Avviso urgente di azione correttiva di sicurezza

Prodotto interessato: dispositivo Elipse™

DATA: 2016-07-06

NUMERO DI RIFERIMENTO: CAPA0040

Figura 1. Dispositivo a palloncino Elipse con la valvola di rilascio evidenziata

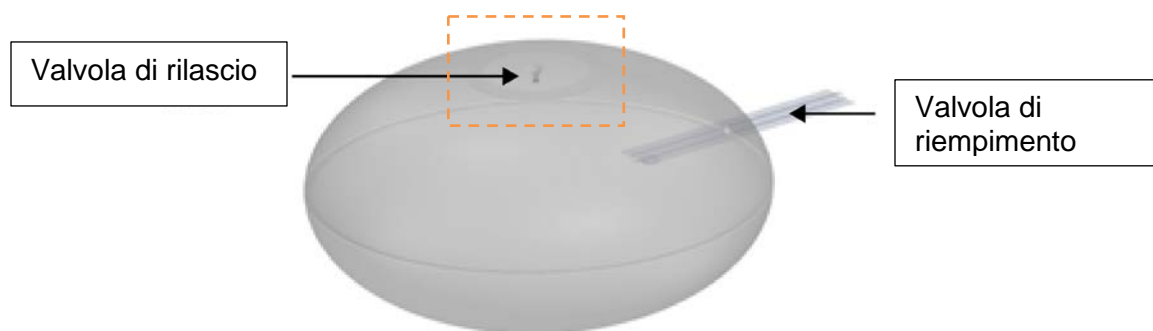
È stata condotta un'analisi dettagliata della valvola di rilascio del dispositivo ritirato. Tale valvola controlla lo svuotamento del dispositivo Elipse (Figura 1). L'analisi ha indicato che la valvola si era aperta, come previsto, a distanza di circa 16 settimane dal collocamento del dispositivo; tuttavia, il flusso del liquido attraverso la valvola di rilascio risultava parzialmente impedito.

I lotti attualmente disponibili includono una valvola di rilascio realizzata in base a un nuovo design. Lo sviluppo di questo nuovo design della valvola di rilascio è iniziato nel 2015 al fine di migliorare la visibilità del dispositivo durante la visualizzazione radiografica. Il nuovo design utilizza un materiale radiopaco differente che ha l'ulteriore vantaggio di migliorare il rendimento della valvola di rilascio al termine del periodo di permanenza di 16 settimane nello stomaco.
